## SAKSUTSKRIFT

Arkivsak-dok. 25/01819-5  
Saksbehandler Øystein Bekkevold

### Reguleringsendring etter forenklet prosess. PlanID 07800 Beiske - 122/1,2,3,15

Bilde viser tenkt plassering av brygger i området.

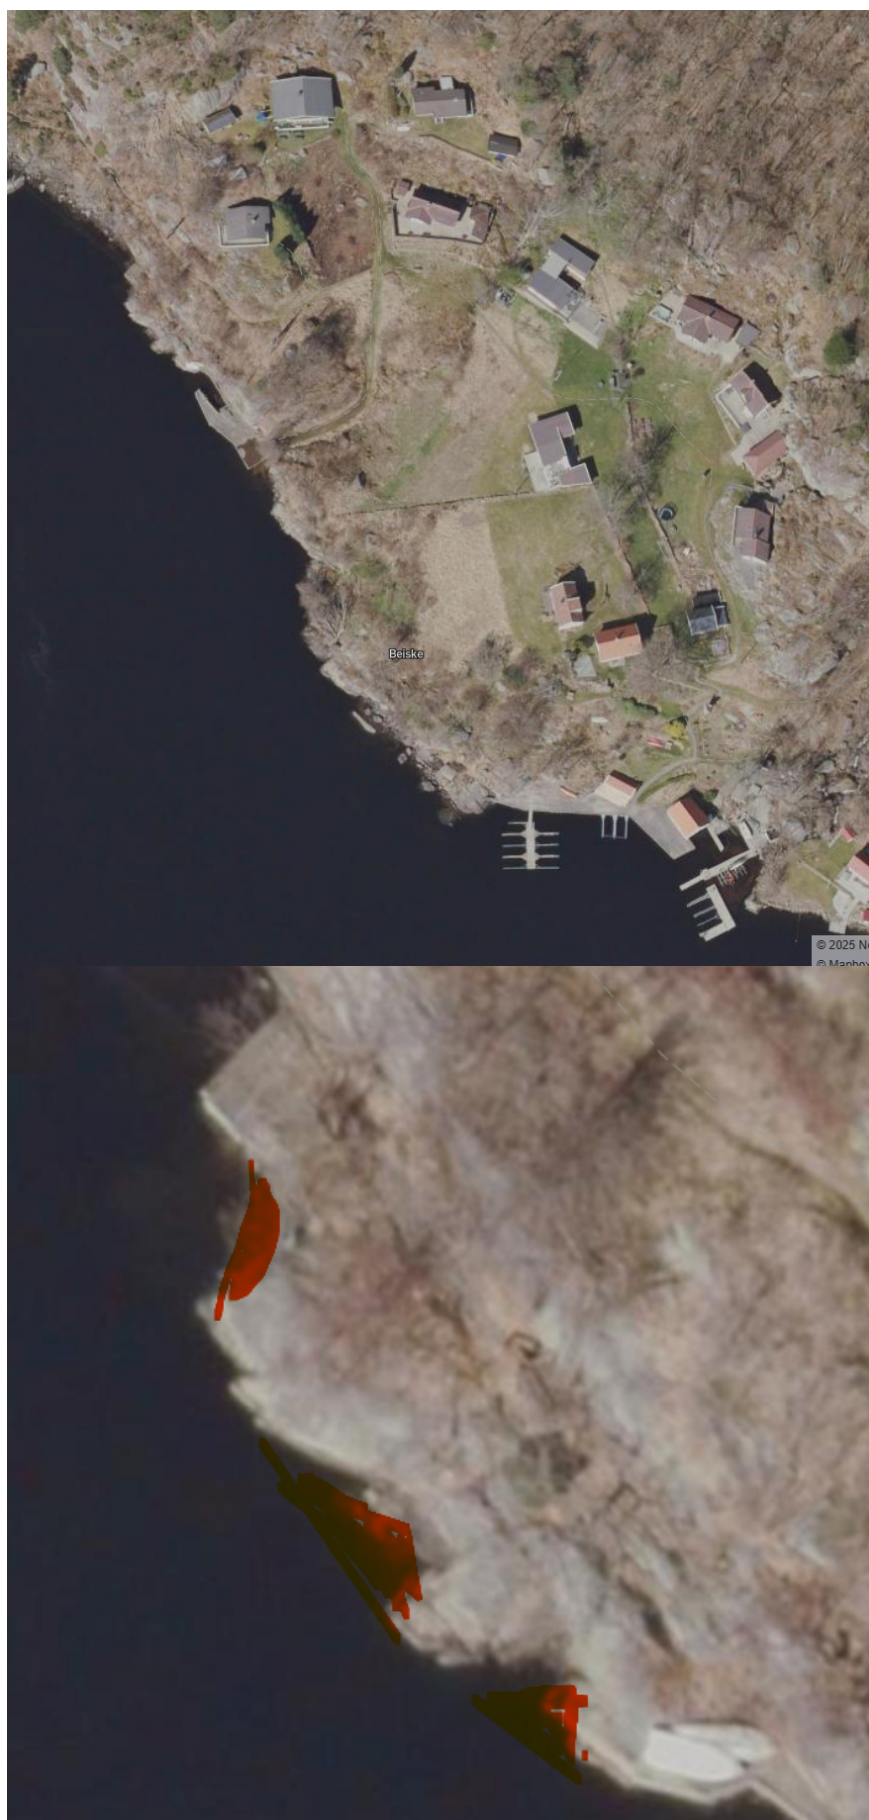
Administrasjonen har, basert på vår forståelse av intensjonen ved oppstart og innkommende innspill, sett det som fordelaktig å spisse endringsforslaget noe.

Området synes ha en historie som kaste- og låssettingsplass man bør ivareta for fremtiden. Det viktig at nye tiltak ikke hindrer allmennhetens tilgang til sjø eller tilflott til eksisterende brygger.

*PHa kan opparbeides med brygger og utriggere langs land. Eksisterende bryggers tilflott skal sikres opprettholdt ved nye utriggere.*

*Bryggene skal være av tre og forankret i bakenforliggende fjell.*

*Plassering av brygger skal være lokalisert i naturlige topografiske lommer i fjellet slik at kaifronten avbrytes.*

*Eksisterende berg og sjøbunn skal bevarer med unntak av feste for nye brygger.*

*Kaianlegg i PHa skal ikke begrense allemannsretten.*
